## 2015년도 문화재위원회

### 제11차 건축문화재분과위원회 회의록

- ▣ 회의일시 : 2015. 11. 19(목), 14:00 ~ 18:00
- ▣ 장 소 : 국립고궁박물관 회의실
- ▣ 출석위원 : 박경립, 김봉렬, 이재인, 정명섭, 정은우,  
홍성걸, 홍승재 (이상 7명)
- ▣ 안 건 : 총 35건
  - 심의 30건 : 원안가결 7건, 조건부가결 9건, 부결 9건, 보류 5건
  - 검토 2건 : 원안가결 1건, 부결 1건
  - 보고 3건 : 원안접수 3건

▣ 국보 제122호 “양양 진전사지 삼층석탑”, 보물 제439호 “양양 진전사지 도의선사탑” 주변 현상변경허용기준

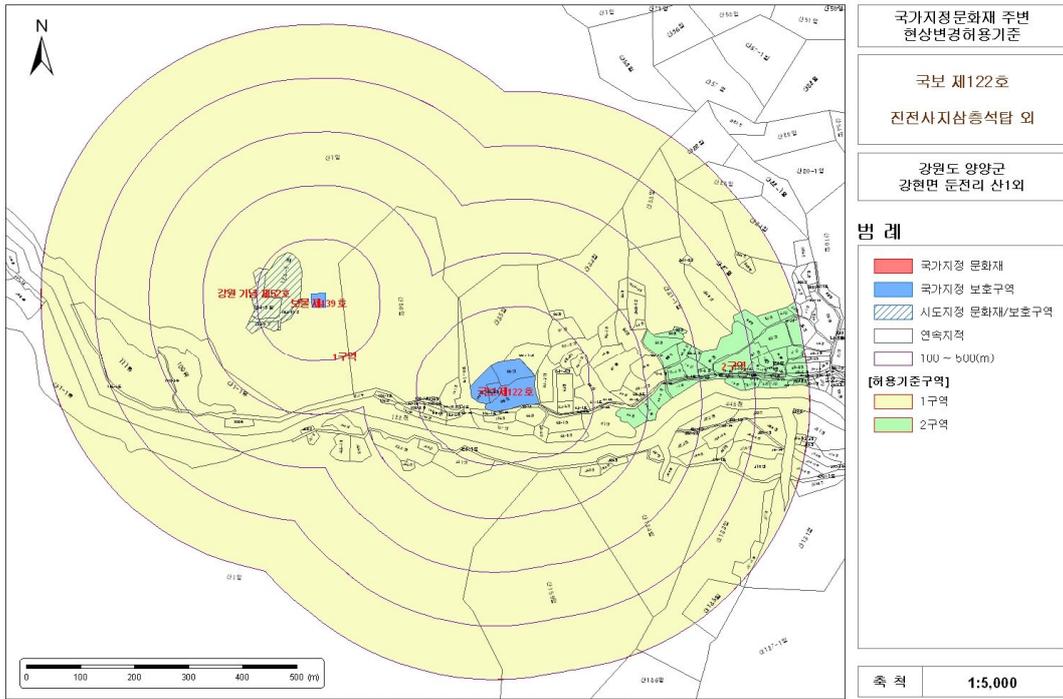
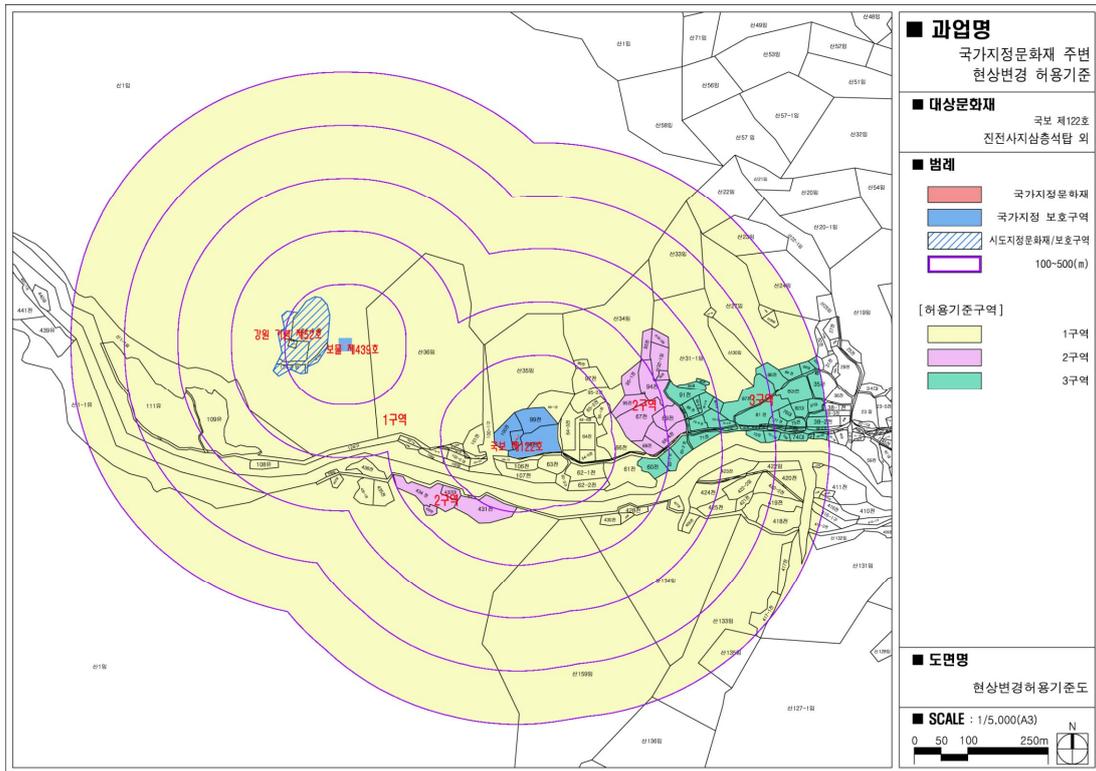
- 지방자치단체(양양군)에서 주민민원 등을 반영하여 현상변경 허용기준 조정 요청

**라. 현지조사의견('15.10.23)**

- 현재 현상변경 허용기준을 유지하는 것이 바람직하다고 판단됨
